RELATÓRIO DE VISTORIA

Identificação: DFCR-CSG-RV-048-2026;

Assunto: vistoria técnica em campo;

Relatório Tipo VT1 - Vistoria Semanal

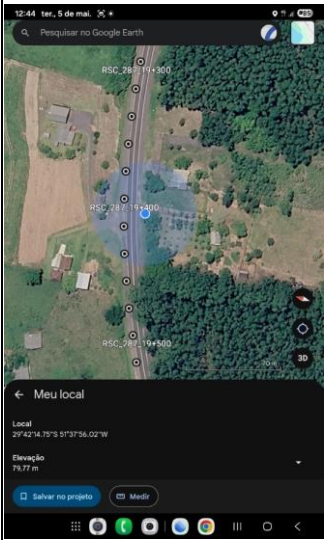
ID	Localização	Registro Fotográfico	Constatações (PER)	Km (aproximado)	Sentido da rodovia	Prazo de correção (PER)
1.			Panelas Item 3.1.1 do PER	RSC 287 005+485 (Acostamento)	Decrescente	24 horas

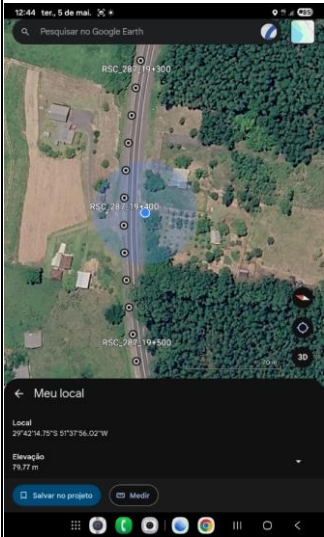
2.			Desnível entre Pavimento e Acostamento (Medição: 131mm) Item 3.1.1 do PER	RSC 287 008+645 (Acostamento)	Decrescente	72 horas

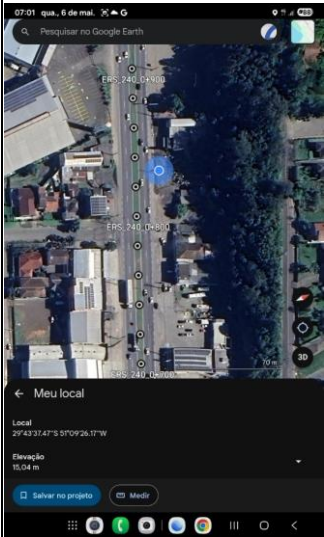
3.		 	Panelas Item 3.1.1 do PER	RSC 287 010+970 (Acostamento)	Decrescente	24 horas
----	--	---	---	--	--------------------	-----------------

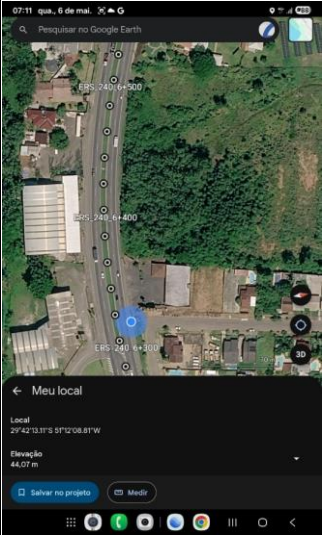
4.			Desnível entre Pavimento e Acostamento (Medição: 112mm) Item 3.1.1 do PER	RSC 287 010+980 (Acostamento)	Crescente	72 horas
----	--	---	--	--	------------------	-----------------

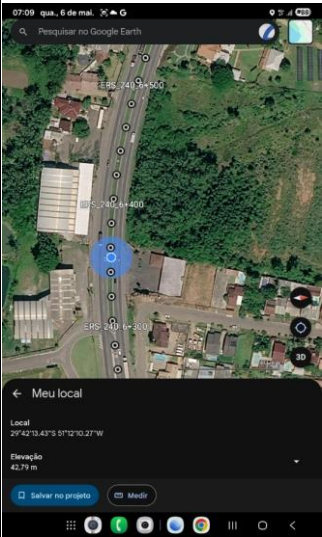
5.			Desnível entre Pavimento e Acostamento (Medição: 162mm) Item 3.1.1 do PER	RSC 287 016+150 (Acostamento)	Decrescente	72 horas
----	--	---	--	--	--------------------	-----------------

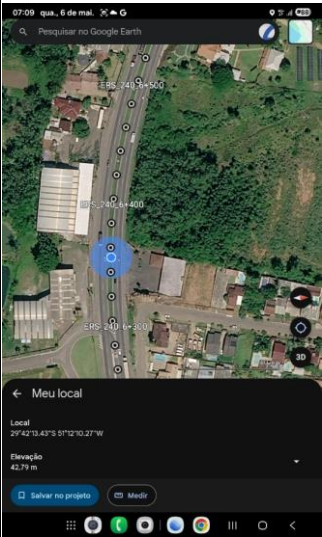
6.		 5 de mai. de 2026 12:45:08 22J 438849 6713843 RSC 287 Est. 019+390 Decrescente  5 de mai. de 2026 12:45:17 22J 438857 6713845 RSC 287 Est. 019+390 Decrescente	Panelas Item 3.1.1 do PER	RSC 287 019+380 (Acostamento)	Decrescente	24 horas
----	--	--	---	--	--------------------	-----------------

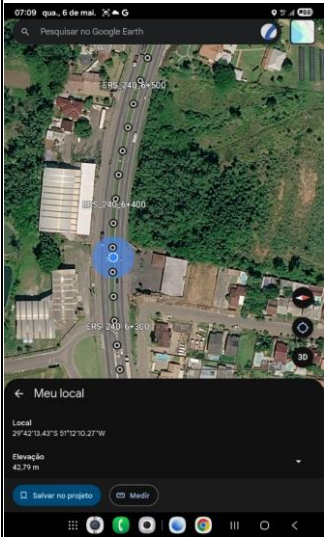
7.		 	Panelas Item 3.1.1 do PER	RSC 287 019+390 (Acostamento)	Decrescente	24 horas
----	--	--	---	--	--------------------	-----------------

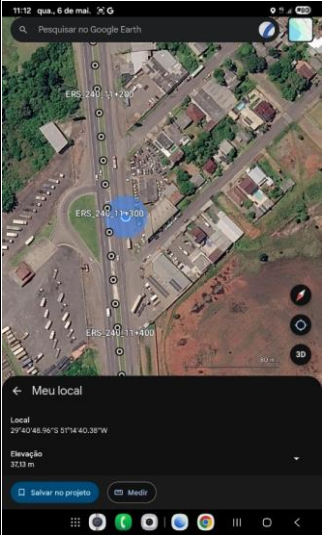
8.		 	Dispositivo de Drenagem Obstruído Item 3.1.4 do PER	ERS 240 000+850	Crescente	72 horas
----	--	---	---	------------------------	-----------	----------

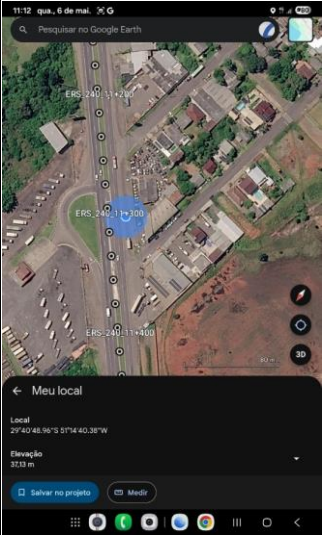
9.		 	Panelas Item 3.1.1 do PER	ERS 240 006+330 (Acostamento)	Crescente	24 horas
----	--	---	---	--	------------------	-----------------

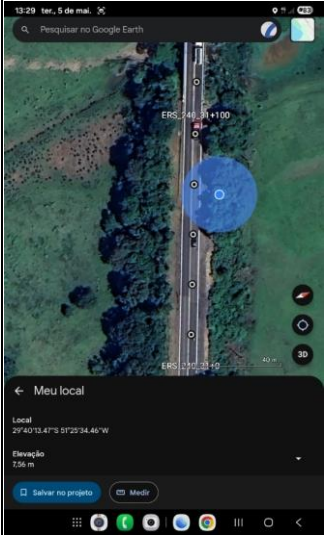
10.			Panelas Item 3.1.1 do PER	ERS 240 006+340 (Acostamento)	Crescente	24 horas
------------	--	---	---	--	------------------	-----------------

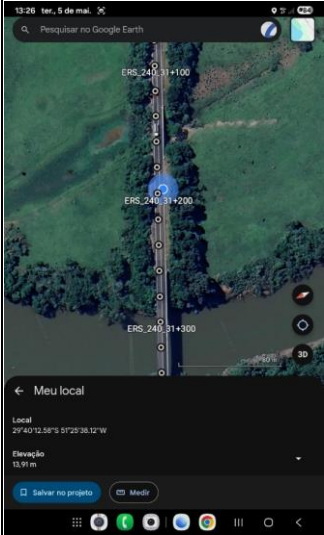
11.			Panelas Item 3.1.1 do PER	ERS 240 006+370 (Acostamento)	Crescente	24 horas
------------	--	---	---	--	------------------	-----------------

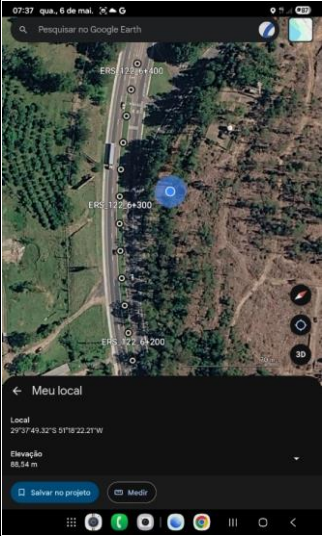
12.			Panelas Item 3.1.1 do PER	ERS 240 006+380 (Acostamento)	Crescente	24 horas
------------	--	---	--------------------------------------	--	------------------	-----------------

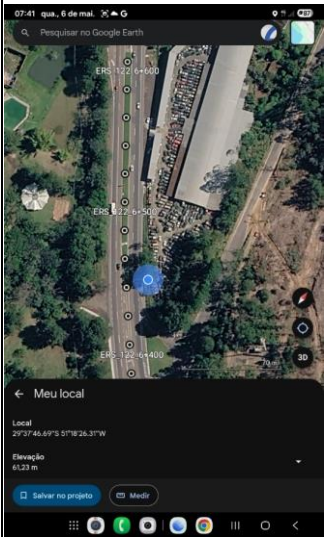
13.		 	Panela Item 3.1.1 do PER	ERS 240 011+300 (Acostamento)	Decrescente	24 horas
-----	--	---	--	--	--------------------	-----------------

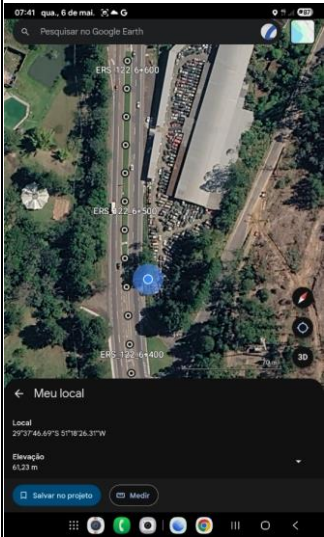
14.		 	Panela Item 3.1.1 do PER	ERS 240 011+320 (Acostamento)	Decrescente	24 horas
-----	--	---	--	--	--------------------	-----------------
